INFORME DE VISITA DE CONTROL N° 039-2023-OCI/0401-SVC

VISITA DE CONTROL
MUNICIPALIDAD DISTRITAL DE SANTA MARÍA DEL VALLE
SANTA MARÍA DEL VALLE – HUÁNUCO – HUÁNUCO

OPERACIÓN Y MANTENIMIENTO DE LA OBRA: "CREACIÓN DE UN LOCAL DE USOS MÚLTIPLES EN LA LOCALIDAD DE TARUCA DEL DISTRITO DE SANTA MARÍA DEL VALLE"

Vista fotográfica n.° 7

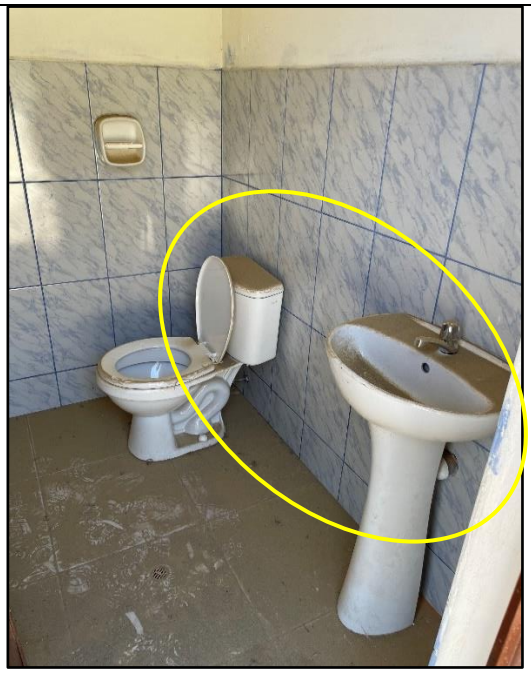
- No se puede verificar la instalación de los accesorios sanitarios en los SS.HH. pues las puertas se encontraron cerradas.

Se verificó la instalación de aparatos sanitarios en el SS.HH. de varones.

Vista fotográfica n.° 11

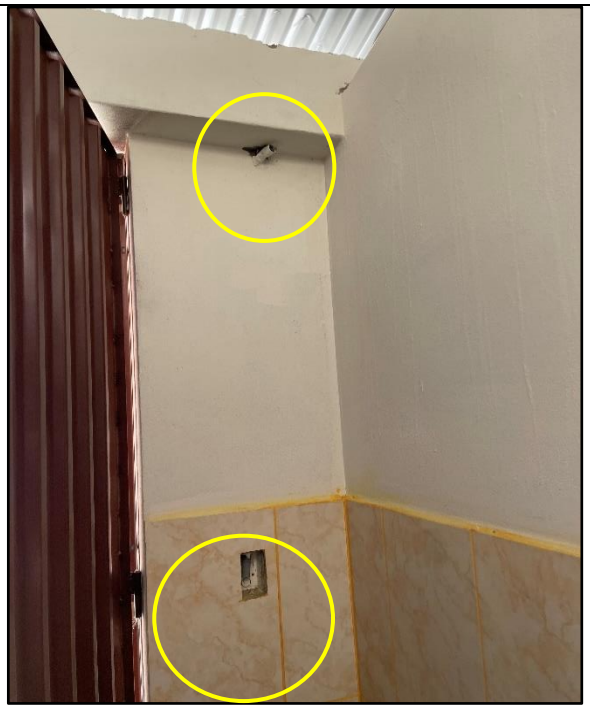
Servicio higiénico no cuenta con instalaciones eléctricas ejecutadas, ni tampoco interruptores instalados.

Vista fotográfica n.° 17

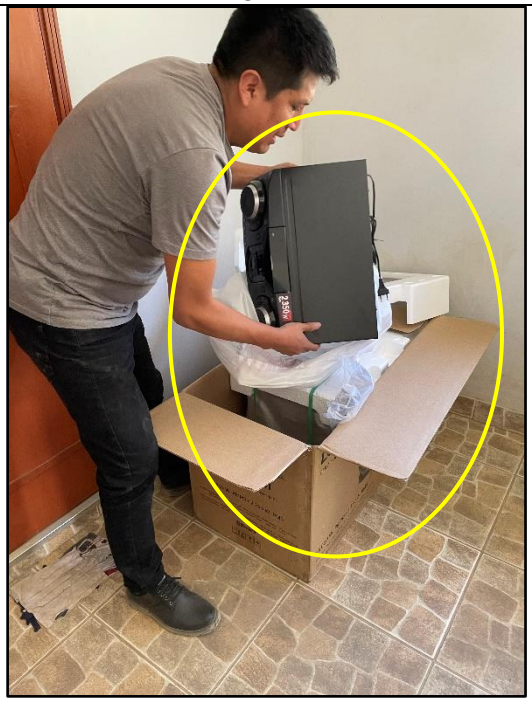
- Falta la entrega de mobiliario

El equipo de sonido presenta óptimo funcionamiento y se encuentra en la casa de una de los miembros de la junta vecinal.

Imagen n.° 1
Detalle de instalación de luminarias en el local comunal

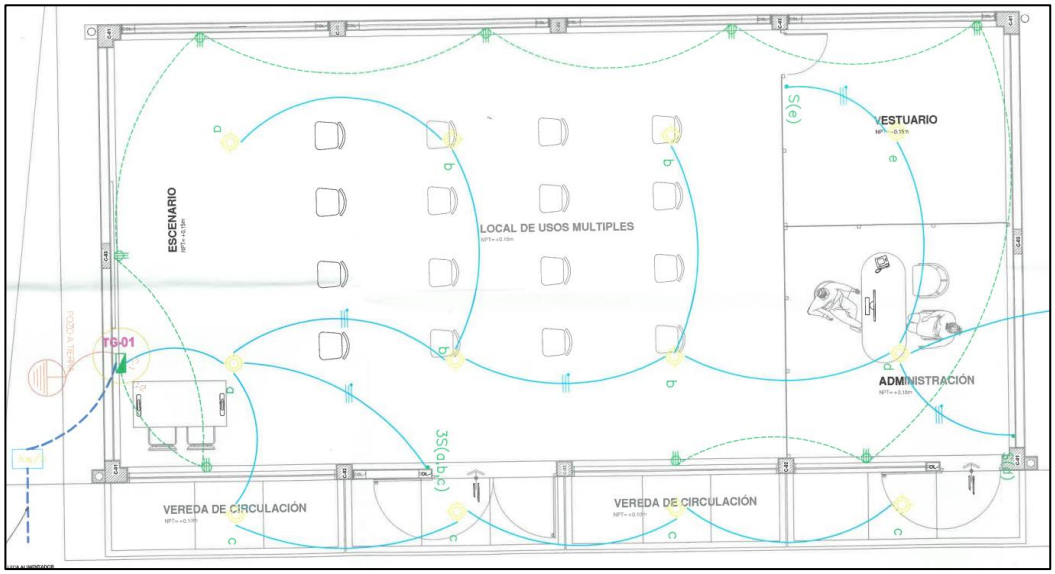
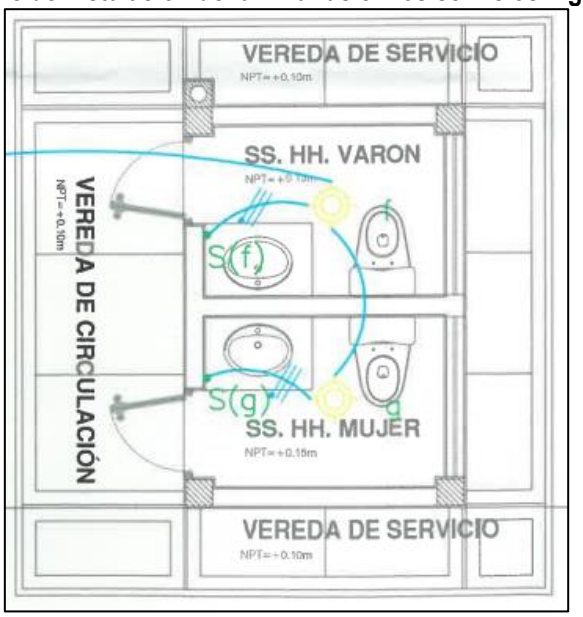
Según lo establecido en el plano IE-01 "Instalaciones Eléctricas", que forma parte del expediente técnico del proyecto, se consideró la instalación de luminaria e interruptores, según el detalle siguiente:

De las imágenes precedentes, se evidenció que el expediente técnico del proyecto, consideró la instalación de ocho (8) luminarias dentro del interior del local comunal y cuatro (4) luminarias en la parte exterior (aleros), así como, la colocación de dos (2) luminarias en los

Dicho lo anterior, se evidenció que dentro del local comunal fueron instaladas (8) luminarias, así como, solo tres (3) luminarias fueron colocadas en la parte exterior; asimismo, se constató que dentro de los servicios higiénicos no se instaló ninguna luminaria ni los interruptores señalados en el plano IE-01, por lo cual, se advierte que de las catorce (14) luminarias consideradas en el expediente técnico, únicamente fueron instaladas once (11) luminarias, faltando aún la colocación de tres (3) luminarias, una (1) en la parte exterior del local comunal y dos (2) en los servicios higiénicos, según se muestra en las vistas fotográficas siguientes:

Vista fotográfica n.° 38

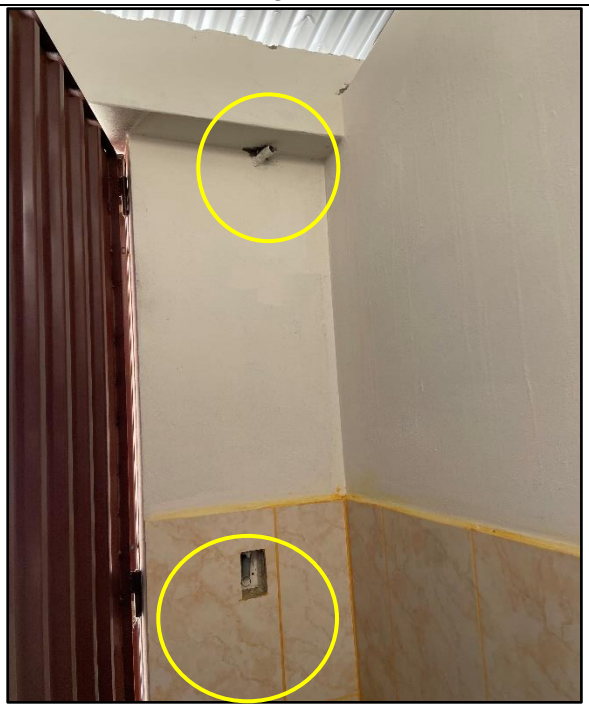
Servicio higiénico no cuenta con instalaciones eléctricas ejecutadas, ni tampoco interruptores.

Imagen n.° 3
Detalle de componentes de caja de registro de lodos

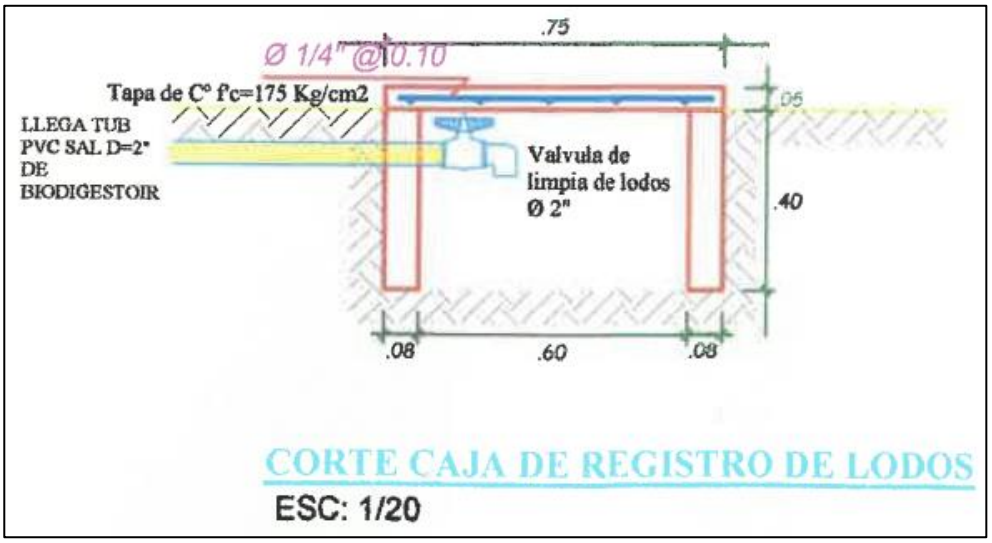
El plano IS-02 "Instalaciones Sanitarias – Desagüe", que forma parte del expediente técnico, consideró la construcción de la caja de registro de lodos, según se muestra a continuación:

De la imagen anterior, se evidencia que el expediente técnico consideró para la caja de registro de lodos, la construcción de una tapa de concreto f´c=175 Kg/cm2, sin embargo, del numeral 6 del Acta de Inspección, se desprende lo siguiente:

Es así que, si bien el plano IS-02 "Instalaciones Sanitarias – Desagüe", estableció la construcción de una tapa de concreto para la caja de registro de lodos, esta no fue ejecutada, lo cual generaría incumplimiento de las metas del proyecto, así como un posible perjuicio económico por la adquisición de materiales para la construcción de dicha tapa, la cual no habría sido ejecutada, generando el riesgo de deterioro y permanencia de la estructura construida.

Imagen n.° 4
Detalle de dimensiones de veredas a ejecutar

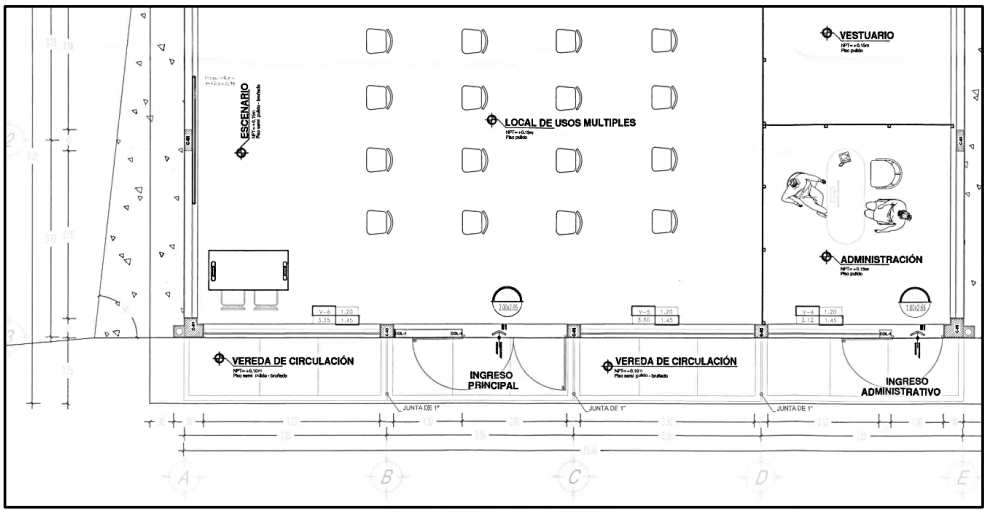
Del plano AG-01 "Planta General" que forma parte del expediente técnico del proyecto, se evidenció las dimensiones de la vereda a construir, según el detalle siguiente:

Del referido plano, se evidenció que las veredas a ejecutar debieron considerar un ancho de 1.25 metros, sin embargo, del numeral 10 del Acta de Inspección, se pudo advertir lo siguiente:

Vista fotográfica n.° 49

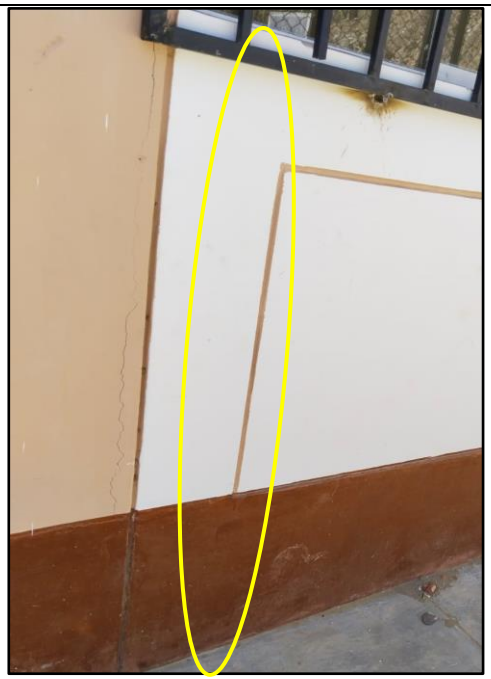
Se advierte fisura en pared exterior del local comunal.
